# DEPARTEMENT DU RHONE - COMMUNE DE SAINT-LAURENT D'AGNY

## PLAN LOCAL D'URBANISME

### 1 - RAPPORT DE PRESENTATION DE LA MODIFICATION N° 4

## Proposition du polygone d'implantation P3

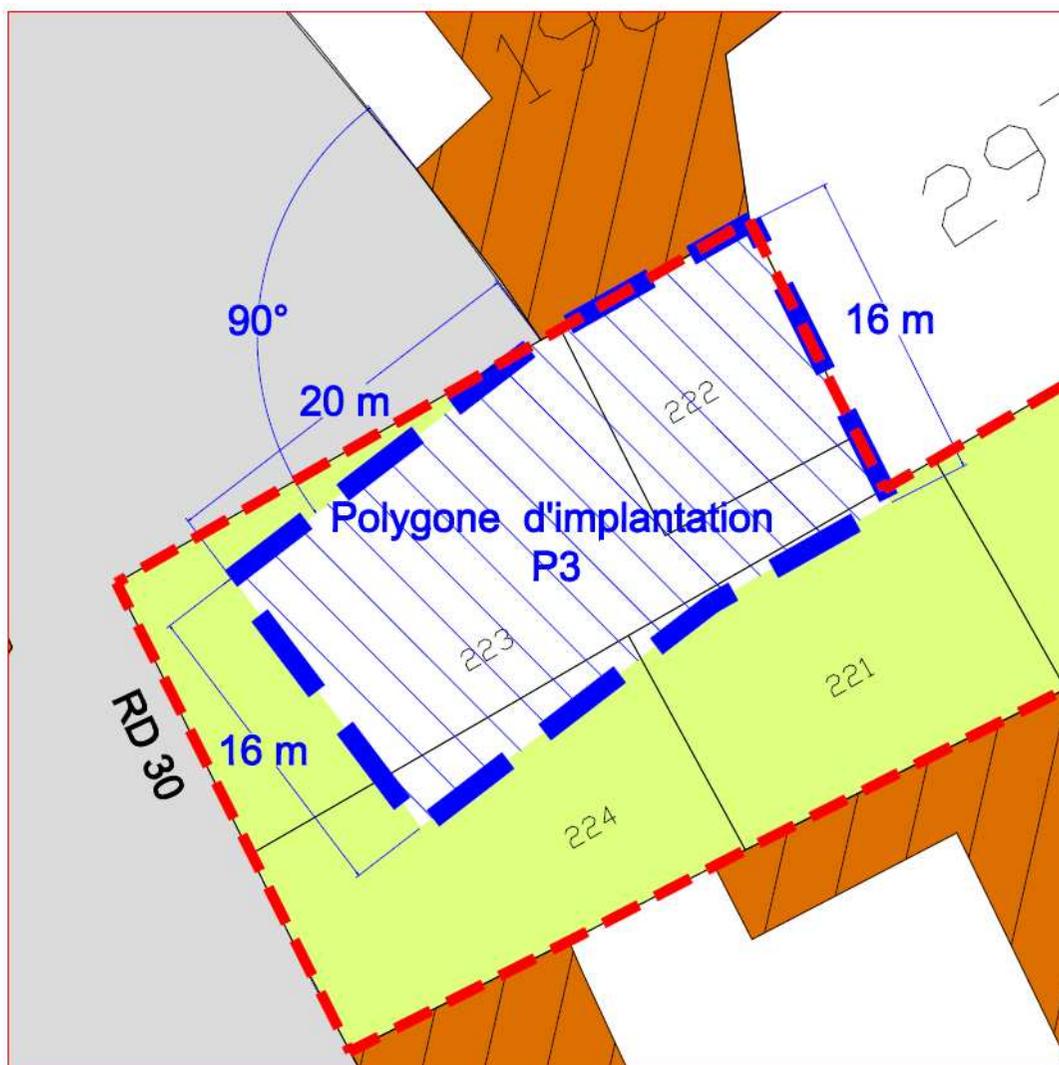
Il est ainsi proposé de traduire les règles d'implantation d'une manière graphique, par la création d'un polygone définissant une emprise maximum du projet dans le respect des principes existants.

Ce polygone définit l'implantation de la construction principale projetée d'une largeur de 16 m, mais aussi la hauteur maximale autorisée à **12 m**.

**Les articles Ua 6 et Ua 7** sont complétés en conséquence et renvoient au **plan de détail 4-3 : Polygone d'implantation** comportant le nouveau polygone P3.

**Ces articles sont précisés ainsi** : Sur les secteurs définis en OAP ou les secteurs dans lesquels sont définis des polygones d'implantation, les constructions doivent être implantées dans les polygones d'implantation tels que définis au 4-3 : Document graphique du règlement – Polygones d'implantation.

**NB :** Les côtes permettent de positionner le projet pour une emprise totale indicative de **495 m<sup>2</sup>**

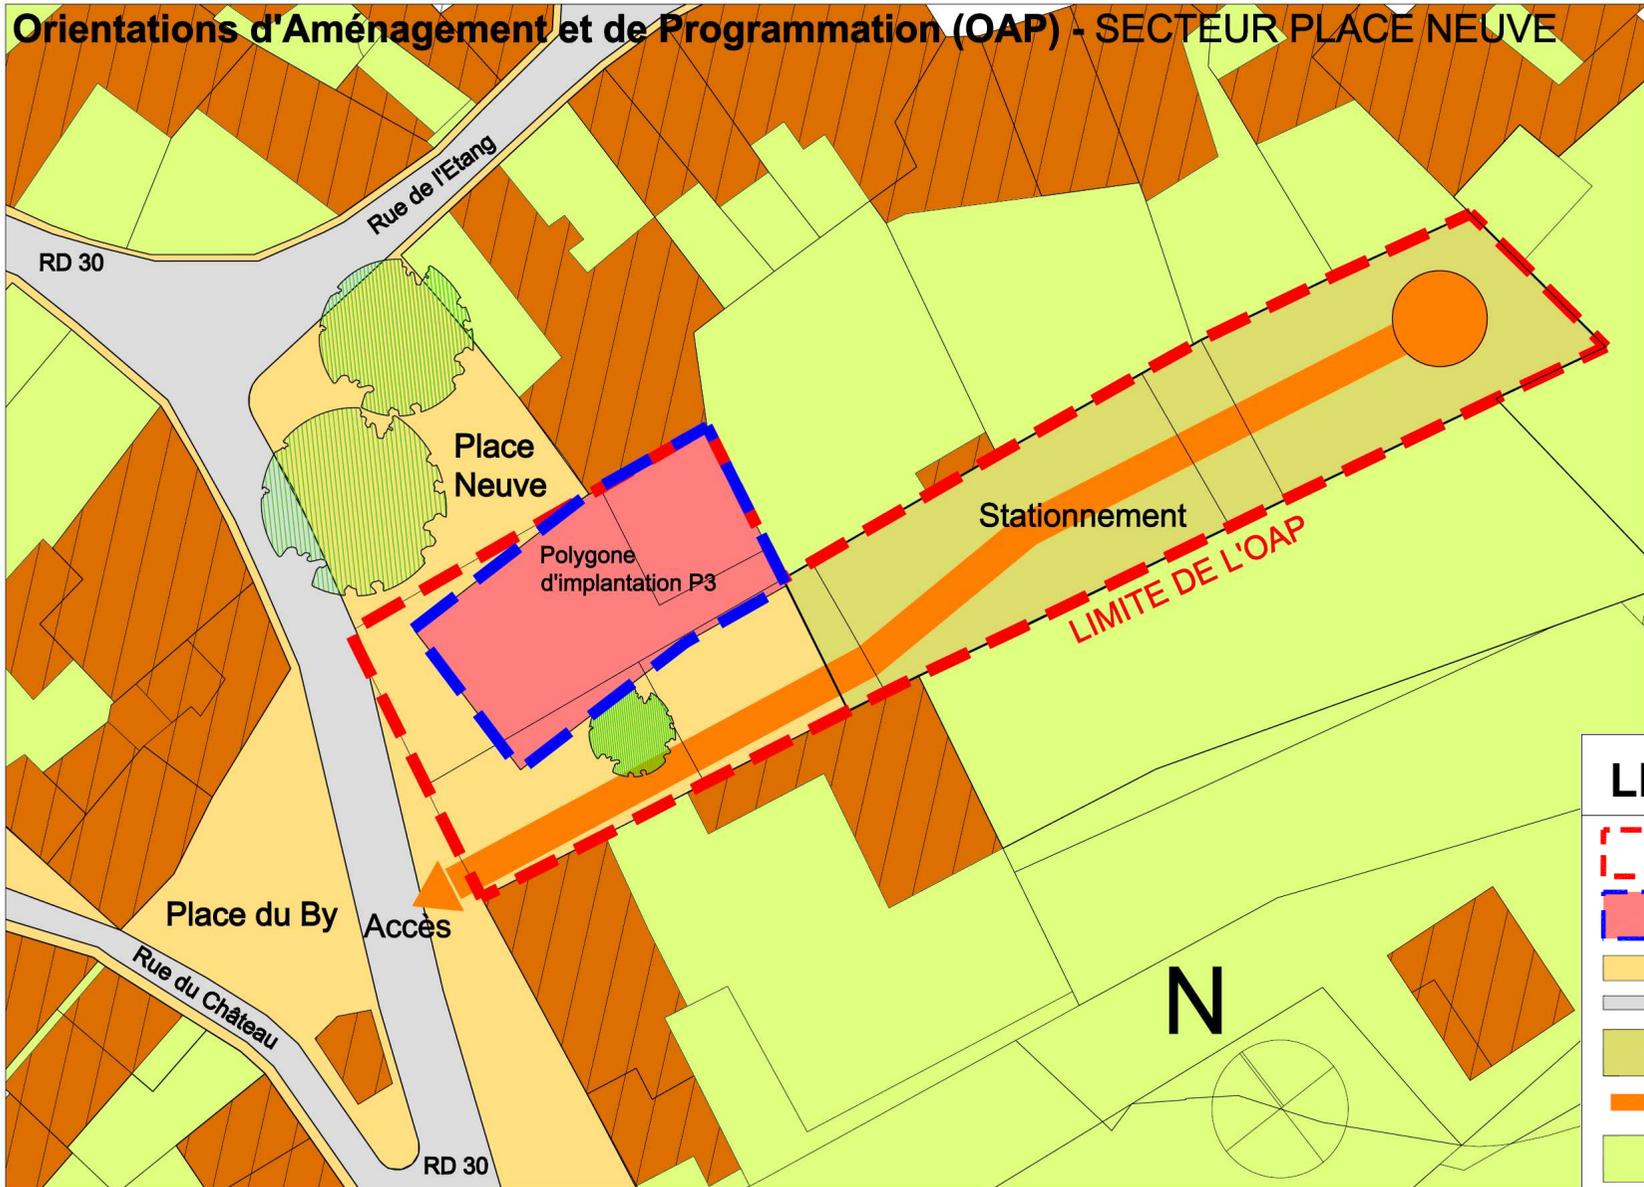
Suite à la consultation des personnes publiques associées, les services de l'état ont proposé la réalisation d'une OAP intégrant ce polygone et permettant de créer une règle spécifique sur l'emprise du projet uniquement.

En complément, une OAP est proposée sur le secteur et jointe au document **2-1 : Orientation d'Aménagements et de Programmation, en rappelant le même règlement.**

- Artisanal dans la limite de **250 m<sup>2</sup>** de SDP et de bureaux dans la limite de **500 m<sup>2</sup>** de S.D.P.\* sur le polygone P3 et situé en OAP 5

**Avant modification**

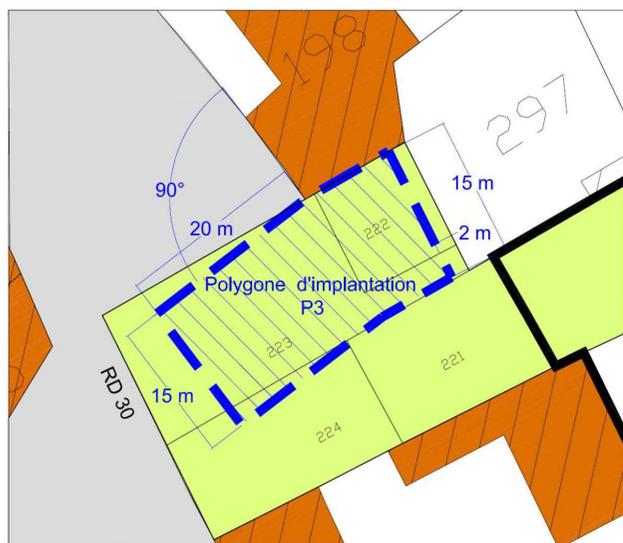
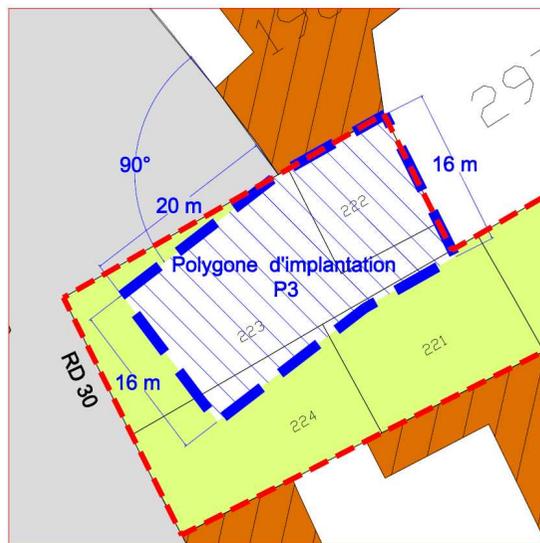
Au vu de l'article Ua 7 « Implantation des constructions par rapport aux limites séparatives » et notamment du fait que le long des voies et dans la bande de 15 m de profondeur, comptés à partir de l'alignement présent ou futur, les constructions doivent soit s'implanter en façade d'une limite séparative aboutissant aux voies, à l'autre limite séparative aboutissant également aux voies (ordre continu), soit s'implanter en façade à partir d'une seule limite séparative aboutissant aux voies (ordre semi continu), il est nécessaire d'élargir le polygone d'implantation P3 (secteur 6 - Place neuve).

Le projet envisagé par la collectivité se situe dans le polygone d'implantation P3 créé à cet effet. Une partie de la construction est prévue en limite latérale à une hauteur de **4 m maximum.**

L'application de l'article 7 doit permettre cette implantation en dehors du polygone P3, tout comme les annexes ou les extensions.

Afin d'éviter tout problème d'application de la règle, il est proposé d'étendre le polygone en conséquence avec une côte à **16 m** de large et jusqu'à la limite séparative.

Il est précisé dans le règlement que des implantations différentes sont possibles dans le respect du règlement de la zone Ua.
